Исх.№ 311/54
Дата: 20.04.18

Департамент внутреннего государственного аудита по г. Шымкент

27 февраля 2018 года Государственным учреждением «Управление здравоохранения Южно-Казахстанской области», БИН 990440001521, юридический адрес: Казахстан, г. Шымкент, ул. Желтоксан, д. 20А, оф, на веб-портале государственных закупок было размещено объявление об осуществлении государственных закупок способом аукцион № 2328598-2 на общую сумму 42 410 715.10 тенге без учета НДС, «Закуп моноблок в комплекте для медицинских организаций области на 2018 год» способом аукциона.

Рисунок 1

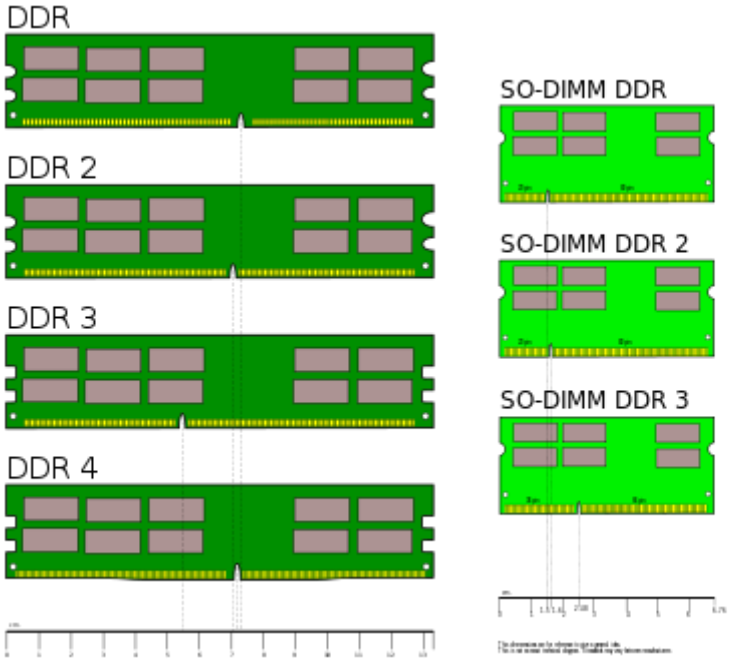
Потенциальным поставщиком указана оперативная память:
«4) МАКСИМАЛЬНЫЙ ОБЪЕМ ПОТДЕРЖИВАЕМОЙ ПАМЯТИ: DDR4-2400 SDRAM, 32 Гбайт (Скорость передачи данных до 2400 мегапередач/с)
5) ОБЪЕМ ПАМЯТИ: Слоты для модулей памяти: **2 слота SODIMM**, объем памяти: DDR4-2400 SDRAM, 4 Гбайт»

Предлагаемая потенциальным поставщиком оперативная память предназначена для ноутбуков и не может быть установлена в материнские платы для компьютеров

(системных блоков) и моноблоков. В пункте 3 технической спецификации, потенциальными поставщиком указан НАБОР МИКРОСХЕМ: Intel® H270, который не поддерживает модули памяти SODIMM, а только DIMM.
Подтверждение по ссылке на официальный сайт производителя Intel - https://ark.intel.com/ru/products/98090/Intel-H270-Chipset

На рисунках 1 и 2 представленных ниже можно увидеть разницу между планками DIMM и SO-DIMM. Оперативная память DIMM DDR4 SDRAM для компьютеров и моноблоков должна иметь разъём 288 пин, тогда как SODIMM DDR4 SDRAM имеет разъём всего 260 пин.
